Stellungnahme(n) (Stand: 26.05.2021)

Sie betrachten: VBB Nr. 31 - Teutoburger Straße/Turnplatzstraße (Lidl)
Verfahrensschritt: Öffentliche Auslegung gem. § 3 (2) BauGB
Zeitraum: 23.04.2021 - 25.05.2021

**Aufstellung des vorhabenbezogenen Bebauungsplans
VBB Nr. 31 – Teutoburger Straße/Turnplatzstraße (Lidl)**

VBB Nr. 31 – Teutoburger Straße / Turnplatzstraße (Lidl)

Druckdatum: 22.04.2021 Maßstab: 1:1.000 Unser Zeichen: PA21-1785

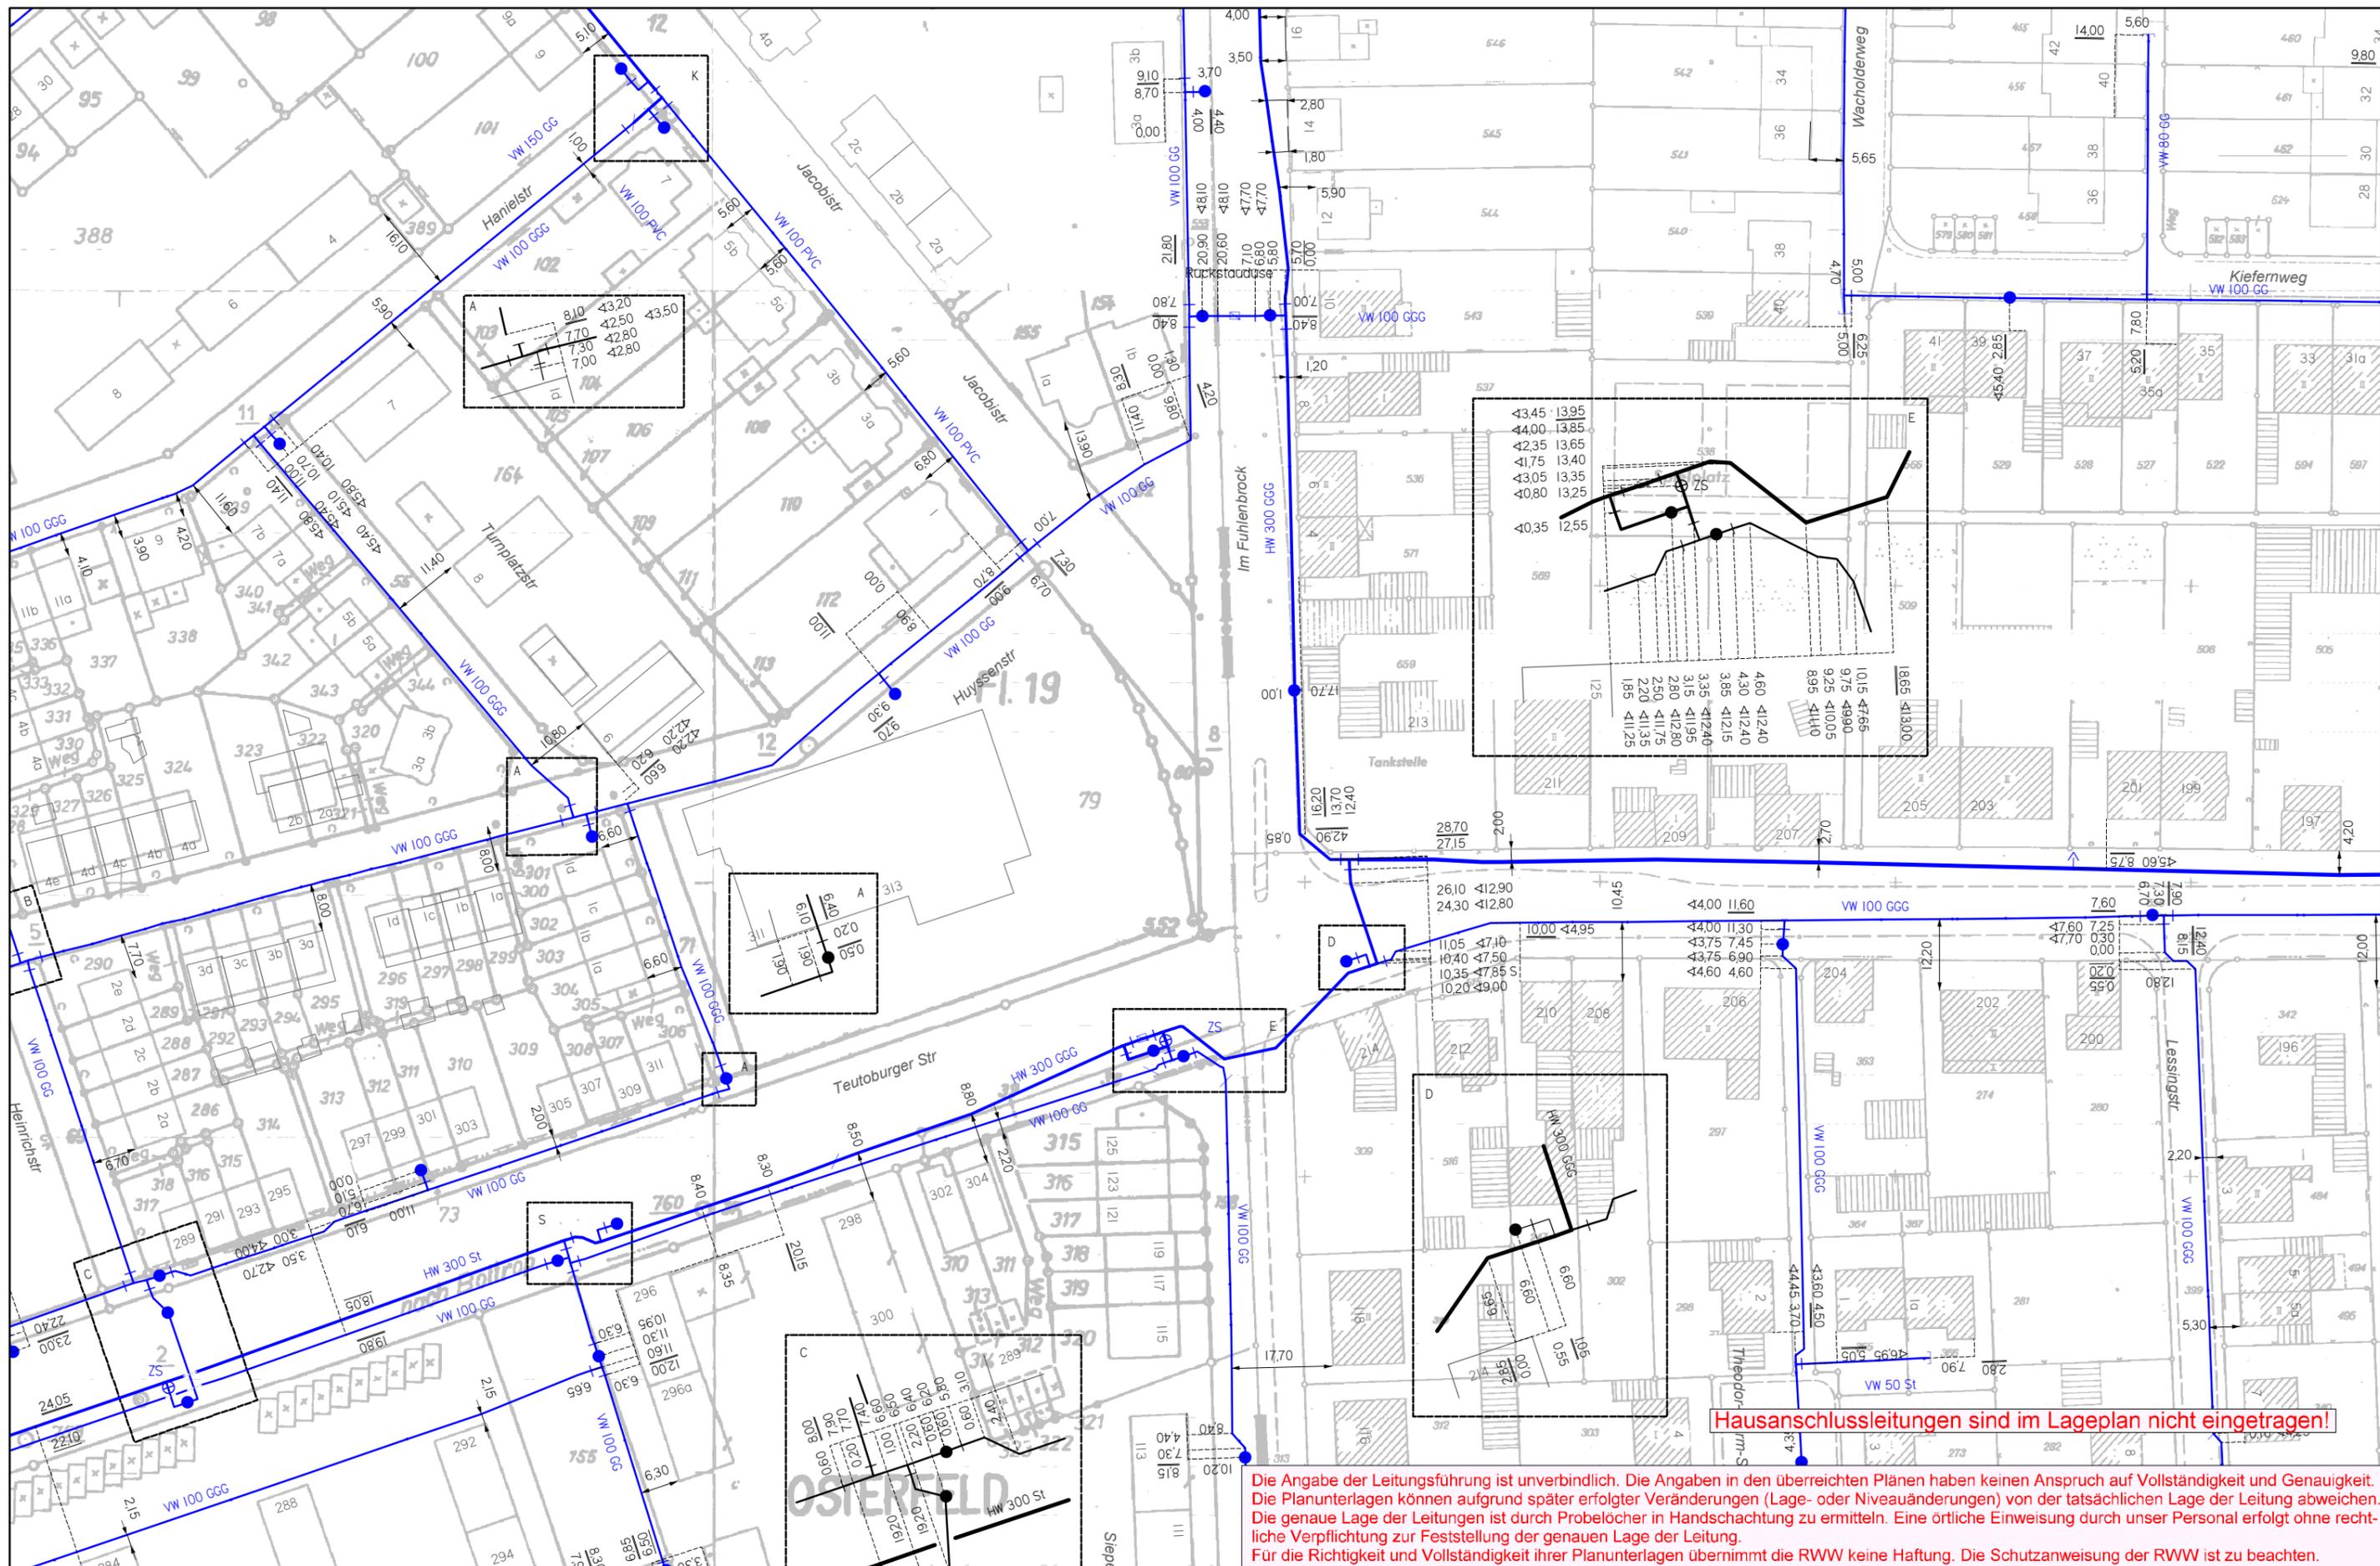
vielen Dank für Ihre Anfrage. Gern teilen wir Ihnen mit, dass wir gegen die genannte Maßnahme keine grundsätzlichen Bedenken haben. Wir haben für Sie einen Planausschnitt mit den eingetragenen Linienführungen unserer vorhandenen Versorgungsleitungen vorbereitet. Die Lage und Tiefe der in den Planunterlagen eingetragenen Wasserrohrleitungen und Kabel kann von der tatsächlichen Lage und Tiefe abweichen. Hausanschlussleitungen sind in unserem Versorgungsgebiet Eigentum der jeweiligen Grundstückseigentümer als Anschlussnehmer. Hierüber besitzen wir keine Planunterlagen. Unser Service-Point Oberhausen, Telefon 0208 69019, kann Ihnen gern nach Terminvereinbarung die Lage der Leitungen in der Örtlichkeit anzeigen. RWW haftet nicht für unrichtige Planunterlagen. Wichtig ist bei Baumaßnahmen die Schutzanweisung für erdverlegte Anlagen der RWW Rheinisch-Westfälische Wasserwerksgesellschaft, die bei Arbeiten im Bereich unserer Anlagen unbedingt zu beachten ist. Diese Anweisung liegt Ihnen vor. Bei Bedarf können wir Ihnen gern weitere Exemplare zur Verfügung stellen.
